Modulo per la presentazione delle osservazioni per i piani/programmi/progetti sottoposti a procedimenti di valutazione ambientale di competenza statale

ID: Codice procedura (ID_VIP/ID_MATTM): 12691

“Progetto di un impianto eolico denominato “Pitigliano” ubicato nei comuni di Pitigliano (GR) e Sorano (GR) costituito da 20 (venti) aerogeneratori di potenza nominale 7,0 MW per un totale di 140,0 MW con relative opere connesse ed infrastrutture indispensabili”

TESTO DELLE OSSERVAZIONI

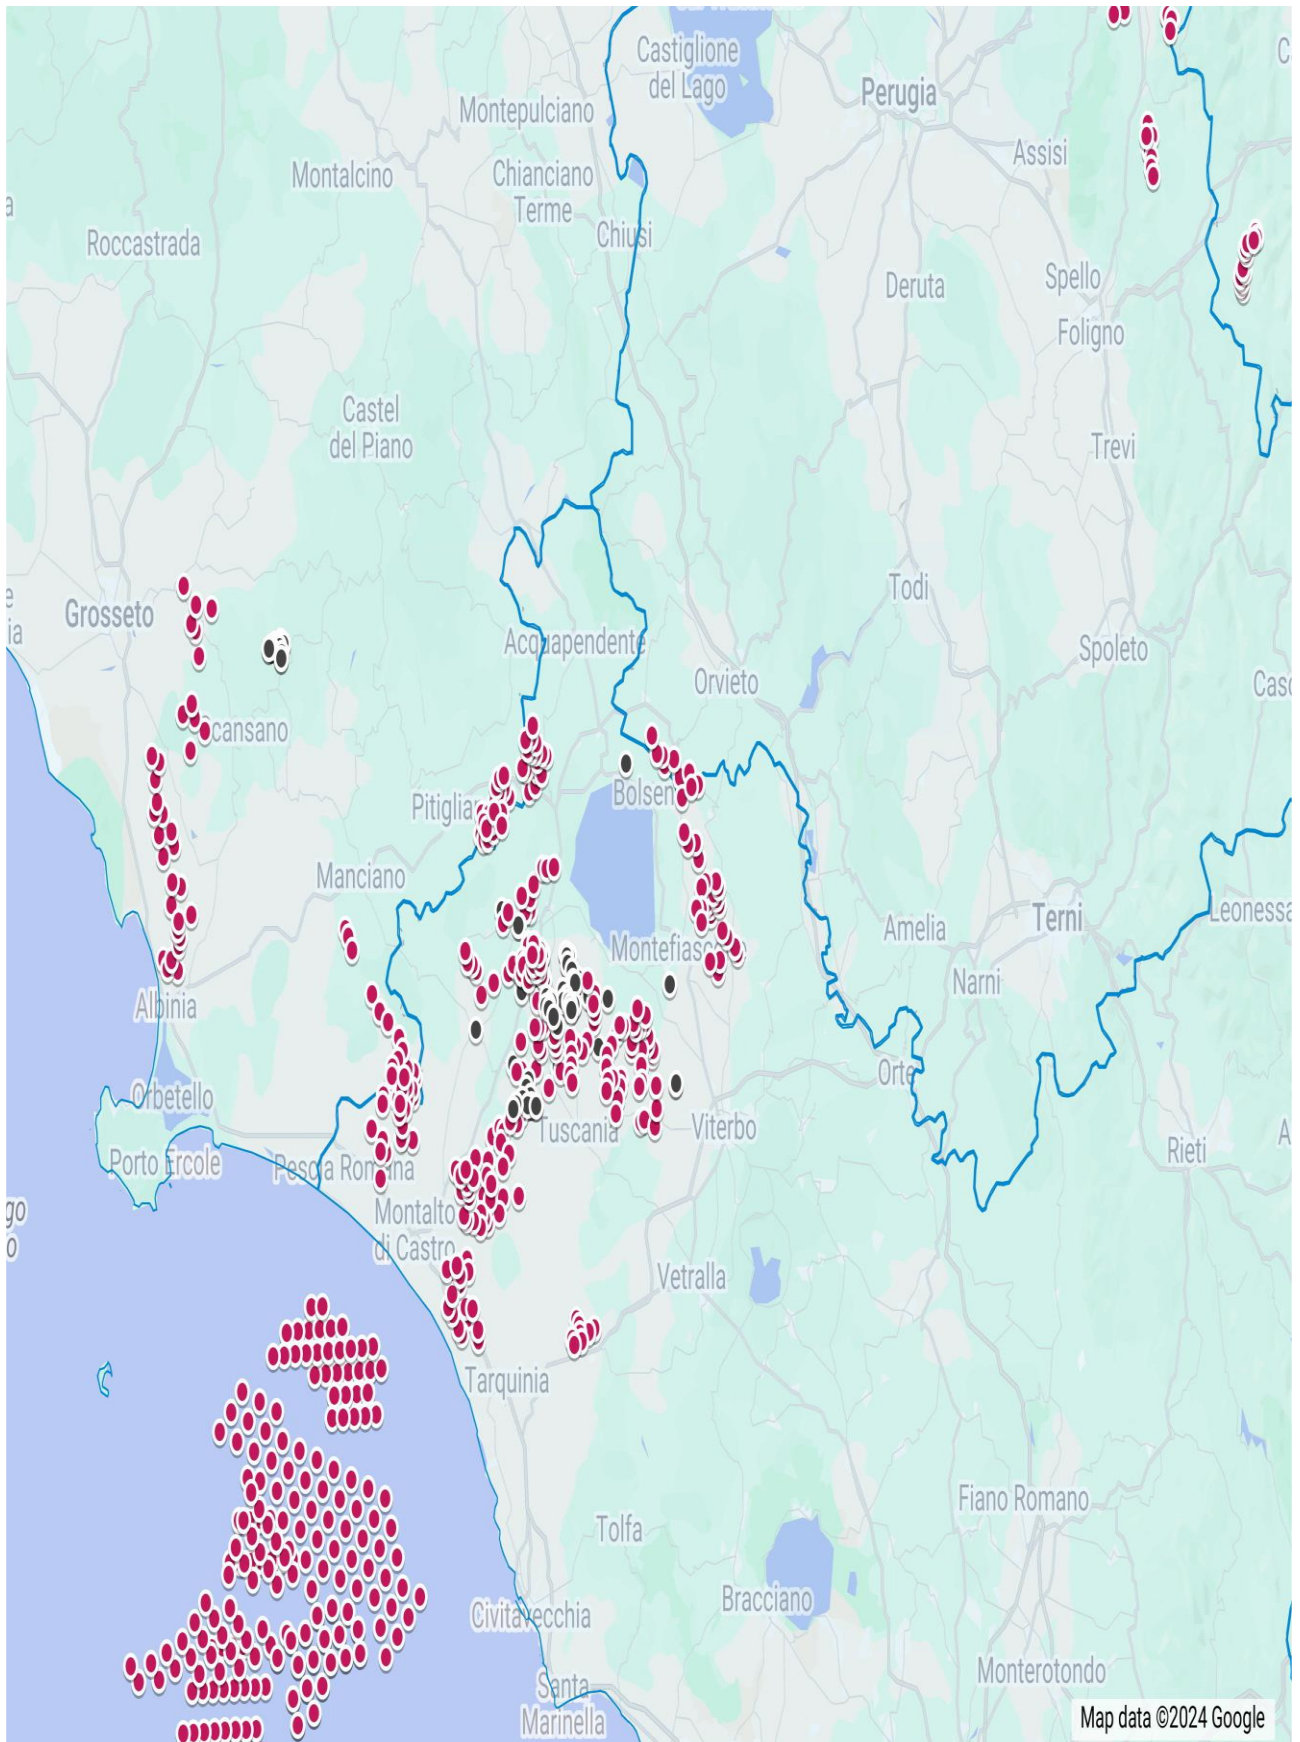
IMMAGINE n. 4 Si evidenzia che i tre aerogeneratori WTG 07, WTG 08 e WTG 09 impattano con il vincolo paesaggistico di notevole interesse pubblico del Centro Storico di Sorano. Il WTG 07 si troverebbe a 2828 m, WTG 08 2504 e WTG 09 2990. Il cavidotto dell'impianto invece impatta in buona parte del Vincolo paesaggistico ex art. 136 del CBC del Centro Storico di Pitigliano.

IMMAGINE n 5. Mappa eolici elaborata dall'Associazione Amici della Terra. La mappa evidenzia il cumulo degli impianti tra Lazio e Toscana.

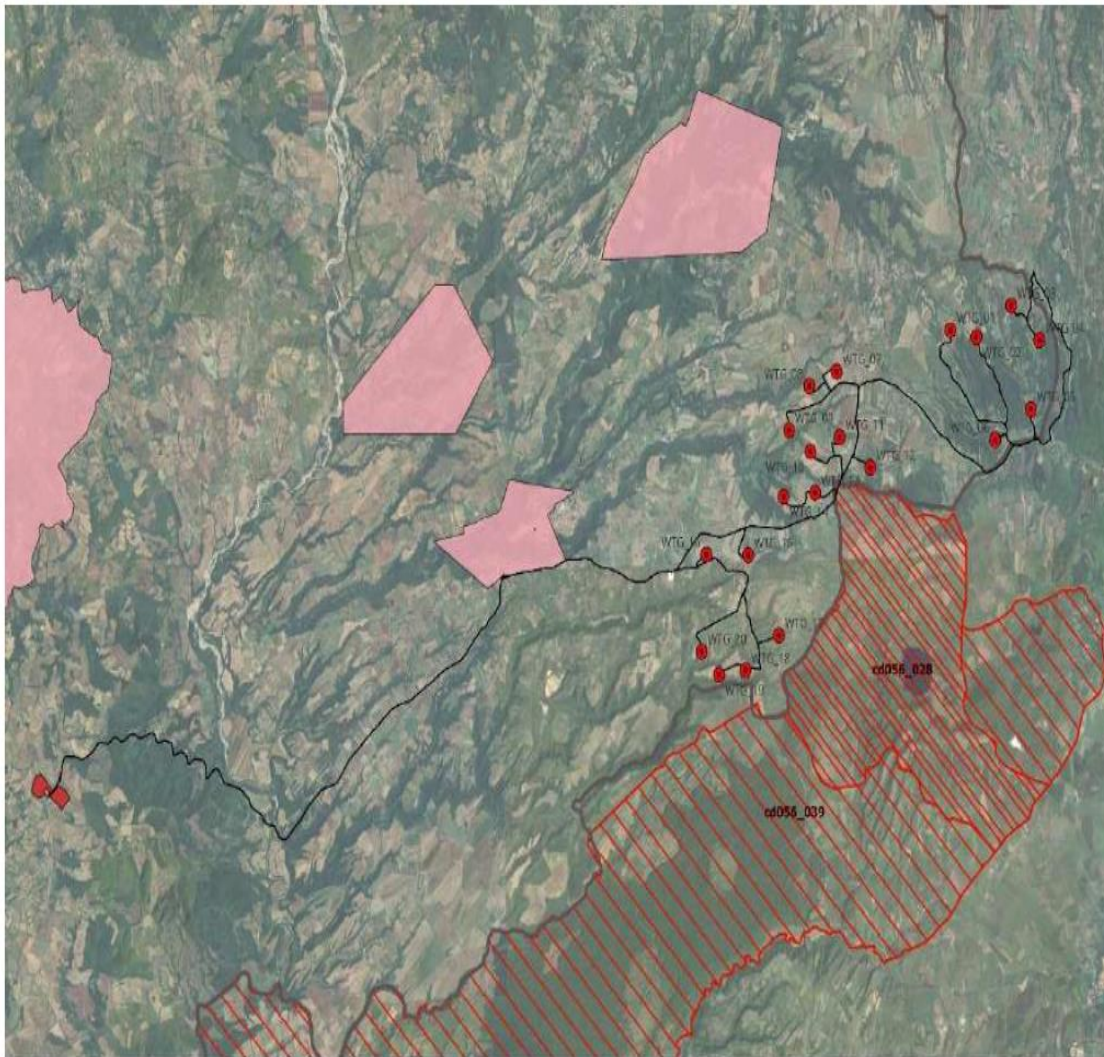
Riguardo al cumulo degli impianti FER, le mappe prodotte dalla proponente riguardano, come già evidenziato, soltanto una parte molto piccola degli impianti FER dell'area intermedia e vasta e in particolare di quelli eolici che contribuiscono a creare un notevole cumulo e la saturazione del territorio tosco laziale. Riguardo al cumulo dei soli impianti eolici si riporta la mappa dell'intervisibilità degli impianti eolici elaborata dall'Associazione nazionale “Amici della Terra”.

IMMAGINE n. 7 Mappa della intervisibilità degli impianti eolici elaborata dall'Associazione nazionale Amici della Terra. La mappa non è aggiornata comunque rende molo bene dell'enorme impatto visivo creato dal cumulo degli impianti.

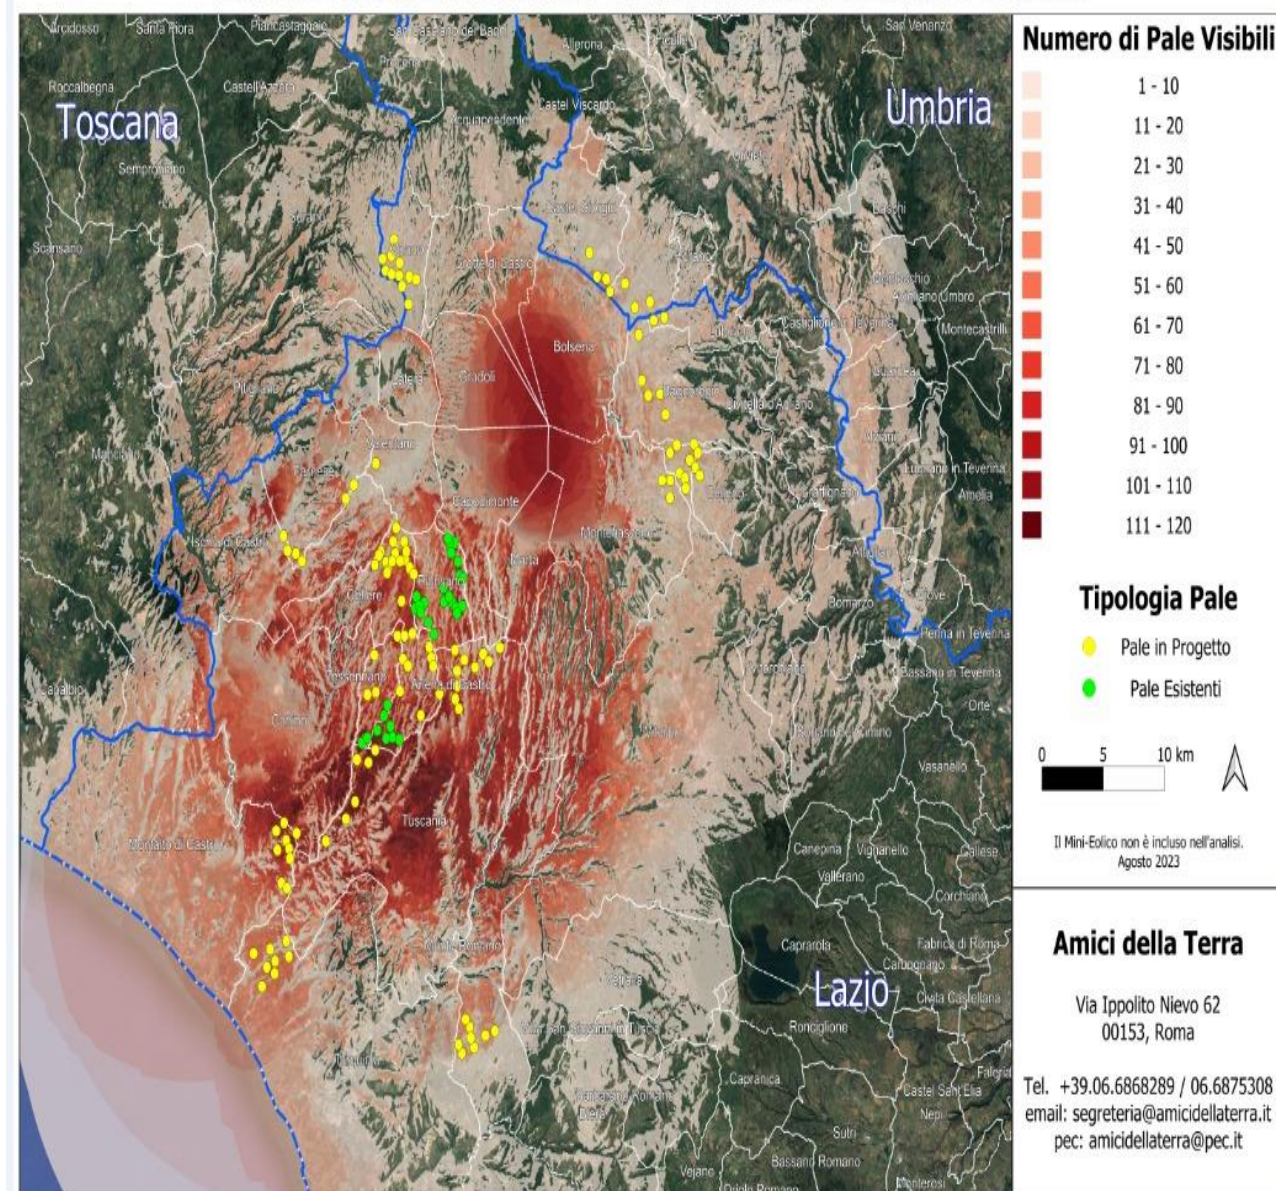
Se agli impianti eolici rappresentati qui sopra che non comprendono sia l'impianto eolico Pitigliano e le altre 14 pale del progetto eolico in verifica amministrativa sempre nel territorio di Pitigliano si aggiungono i migliaia di ettari (7000 fin'ora) di territorio occupato dagli impianti fotovoltaici e agrivoltaici e dalle altre tipologie appare chiaro il numero spropositato degli impianti FER nella bassa toscana e nella Tuscia.
